تاریخ: ۱۳۹۳/۱۲/۱۸

شماره: ۱۳۹۳-۲۵۳

عنوان: به روز رسانی نقشه سوخت رسانی برای خودرو EURO 4 با EOBD نوع خودرو: ۲۰۶ و رانا

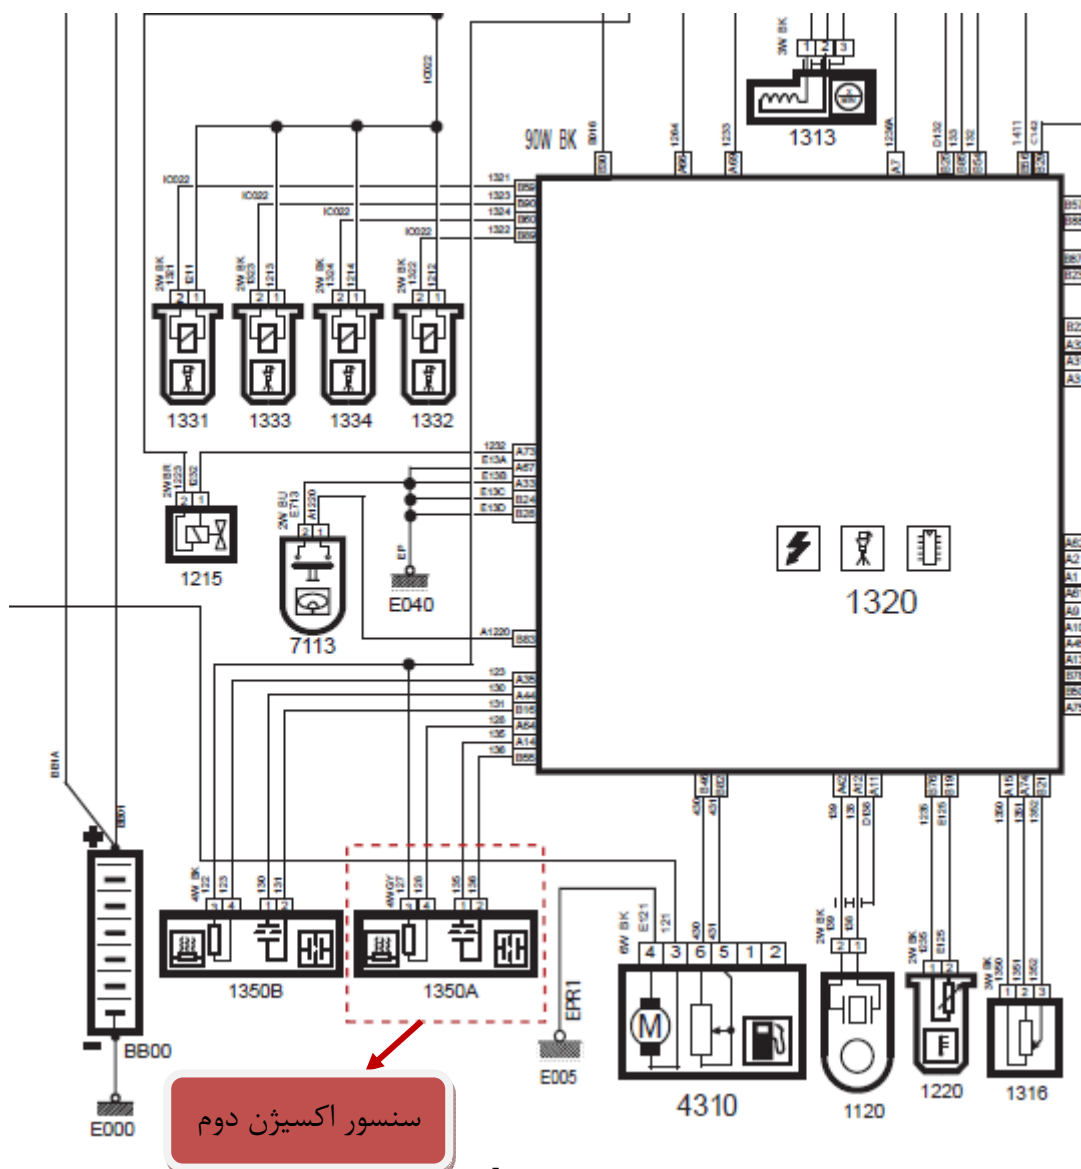
با توجه به اینکه تعدادی خودرو با عنوان EURO4 بهینه (EURO4 با EOBD) تولید و تجاری شده است به اطلاع کلیه نمایندگی های مجاز ایرانخودرو می رساند تفاوت این خودروها با خودرو EURO4 قبلی در وجود سنسور اکسیژن دوم می باشد که متناسب با آن در نقشه سیستم سوخت رسانی ، سنسور اکسیژن دوم نیز اضافه گردیده و با کادر خط چین مشخص شده است .
